项目编号	2021GD267SS	项目名称	东莞市沙田福祿沙 污水处理厂二期工 程	是否总承包	否
部 门	广东公司	专 业	景观	编 号	S-04

关于绿化乔木种植支撑方式的统一要求和说明：

附圖一：喬木常用支撐方式（鋼支撐，用于高大喬木胸徑30cm及以上，材料為深灰色鍍鋅鋼管）

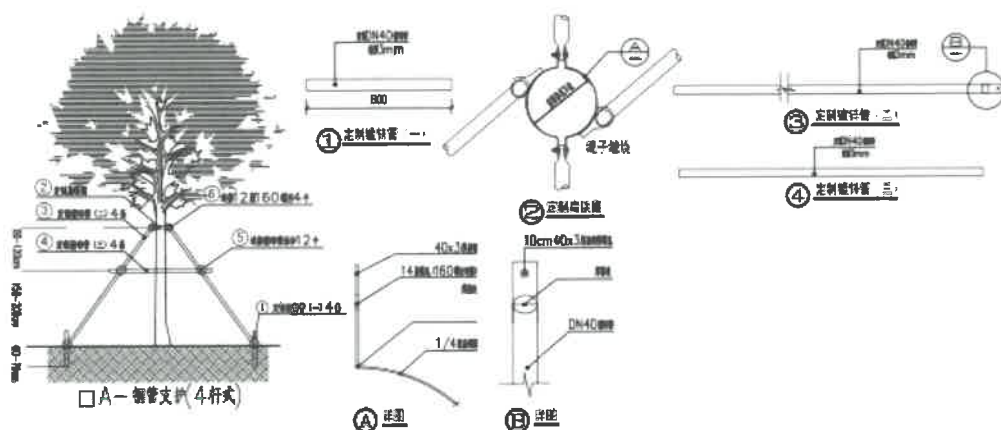
1、 乔木支撑时应以主干进行支撑，并且做到各分支支撑高度一致，坡度一致。阵列种植的支撑高度、接触地面的支撑点应分别在一个水平线上，支撑点应在的坡度、支撑材料及尺寸应保持一致。如有树池的树木支撑，尽量将地面支撑点放入树池内。

2、按照乔木胸径规格大小，分别采用不同的支撑方式：

乔木胸径 30cm 及以上选择镀锌钢管(深灰色)支撑；

乔木胸径 30cm 以下选择杉木支撑。
